IMPIANTO FOTOVOLTAICO EG DAFNE E OPERE CONNESSE

POTENZA IMPIANTO 34 MWp - COMUNE DI COPPARO (FE)

LIVELLO PROGETTAZIONE	CODICE ELABORATO	FILENAME	FORMATO	DATA	SCALA
Progetto Definitivo	DOC_INT_01	Integrazioni - SIA	A4	29/02/2024	-

**Integrazioni richieste nell'ambito della
procedura di Valutazione di Impatto
Ambientale (ID 8366)**

Figura 4-2: mappa dell'intervisibilità cumulate teorica

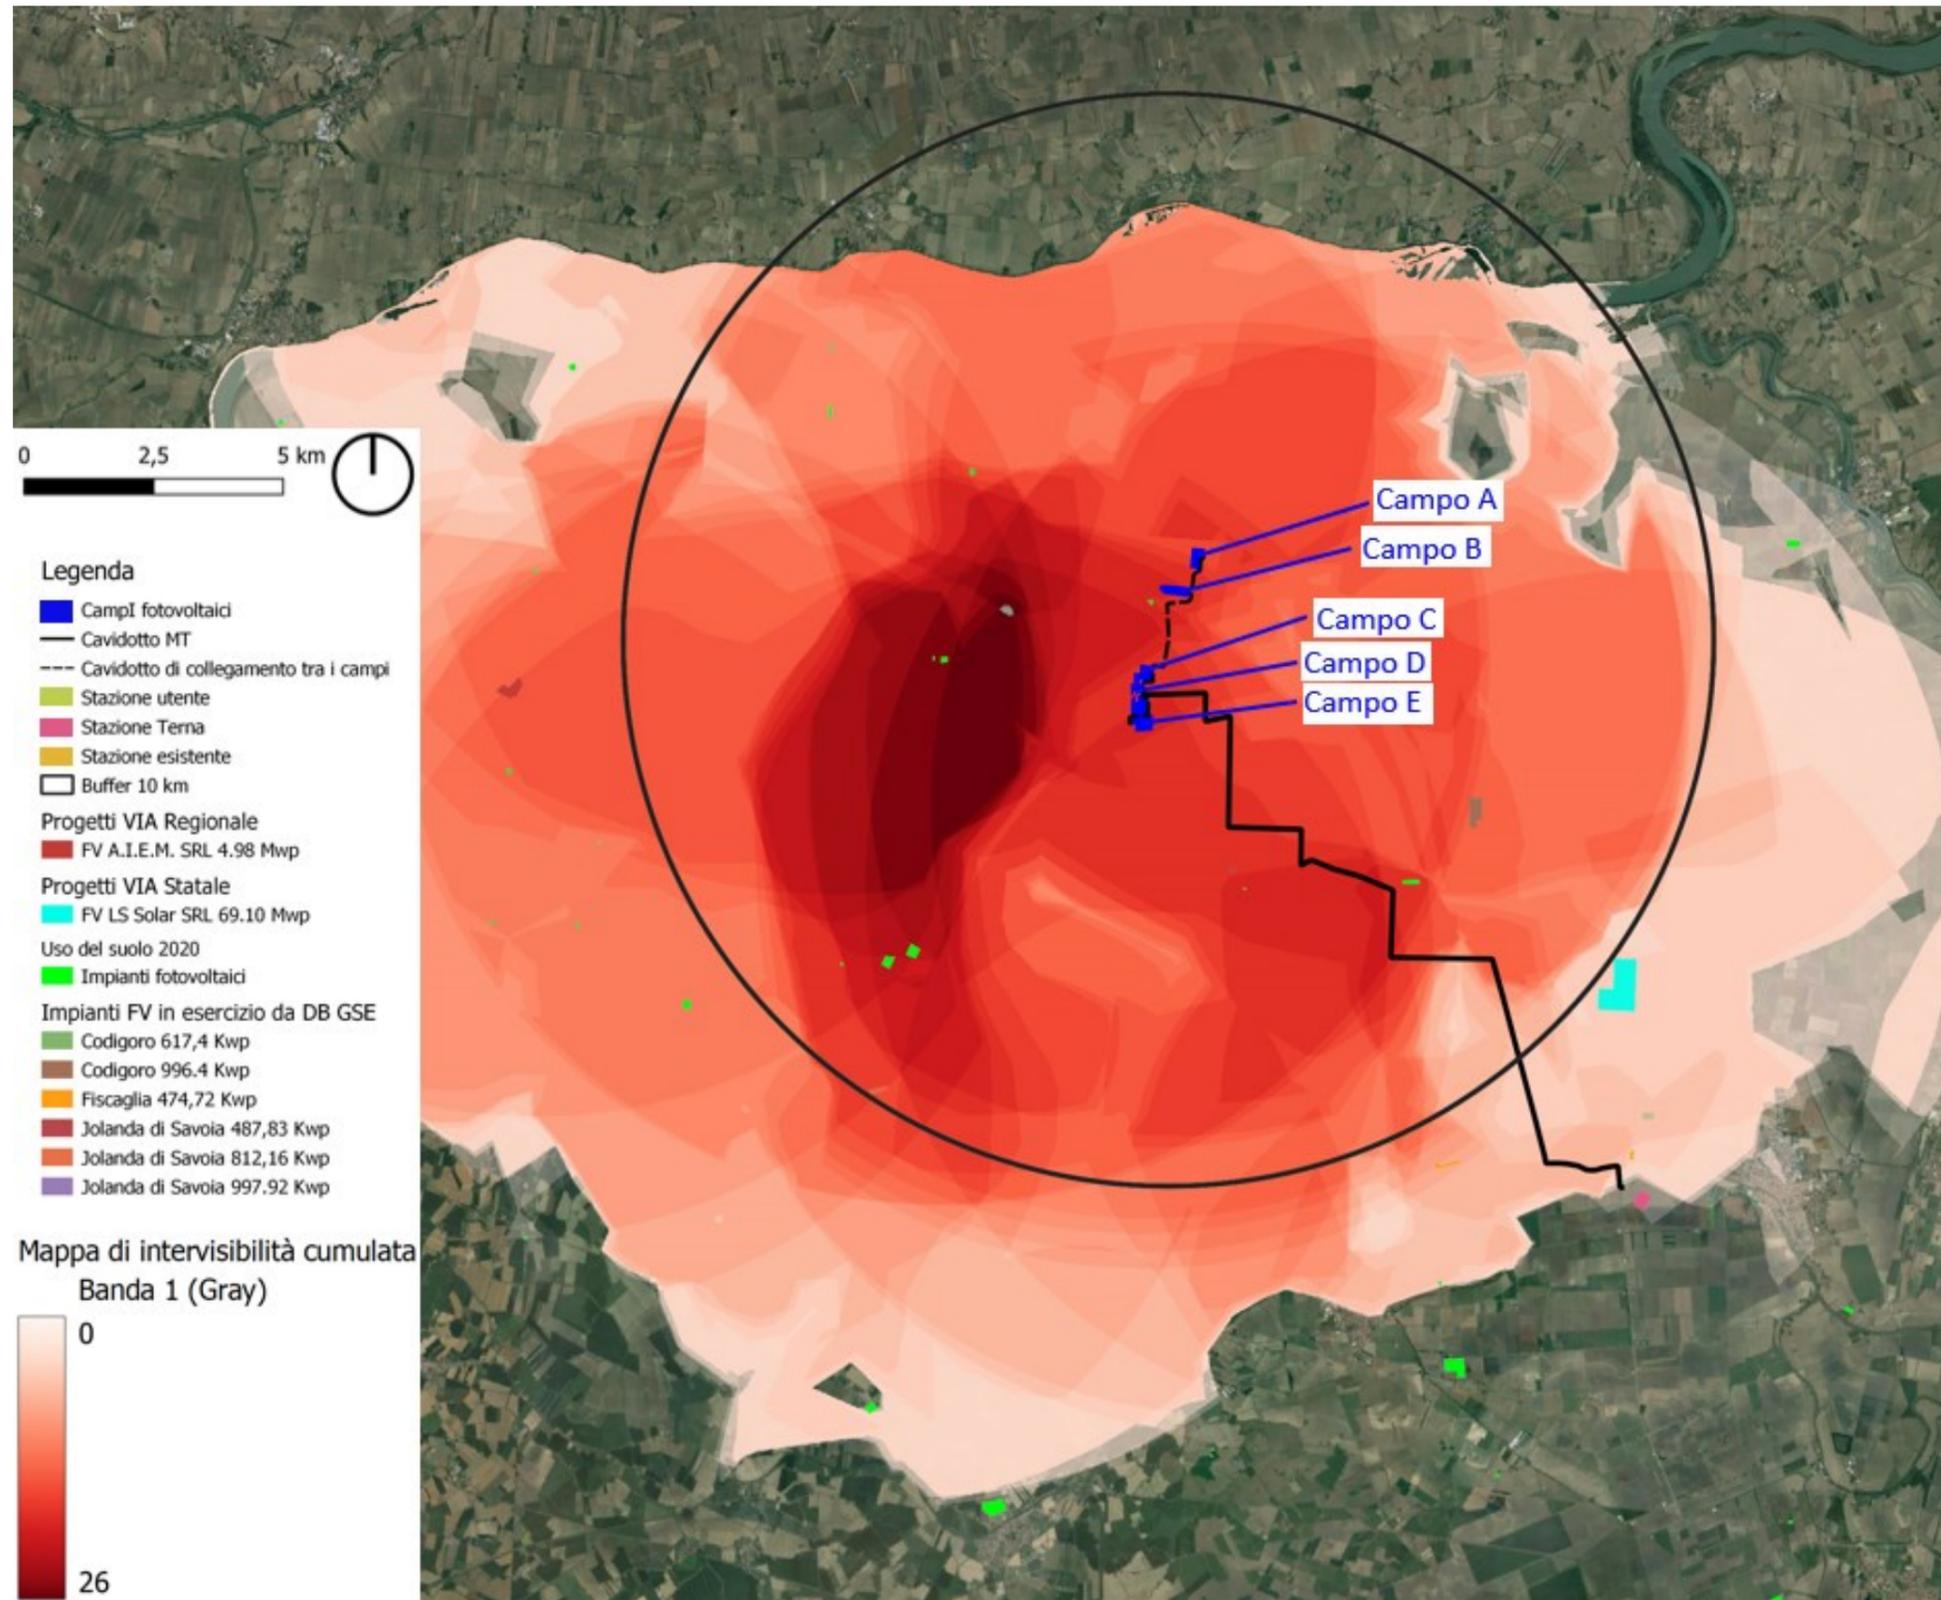
Si chiede di approfondire la valutazione degli effetti cumulativi sulle diverse matrici ambientali, con particolare riferimento al paesaggio, alla visibilità degli impianti e al consumo di suolo, rispetto ad altri progetti fotovoltaici esistenti, approvati o in corso di valutazione/approvazione nel Comune di Copparo e comuni limitrofi.

Di seguito si riporta la **carta dell'intervisibilità cumulata**, in cui oltre al progetto EG Dafne sono stati considerati anche gli impianti fotovoltaici esistenti ed in esercizio e gli impianti fotovoltaici per cui risulta in corso e/o conclusa una procedura di VIA Statale o Regionale (cfr. Figura 4-1).

L'elaborazione grafica ottenuta (cfr. Figura 4-2) mostra che in linea teorica gli impianti fotovoltaici esistenti ed in esercizio e gli impianti fotovoltaici in progetto risulterebbero visibili in sia da zone interne che da zone esterne al buffer di 10 km; in particolare, la zona da cui sarebbe teoricamente possibile vedere il maggior numero di elementi (intesi come moduli fotovoltaici) è quella posta ad Ovest del progetto EG Dafne
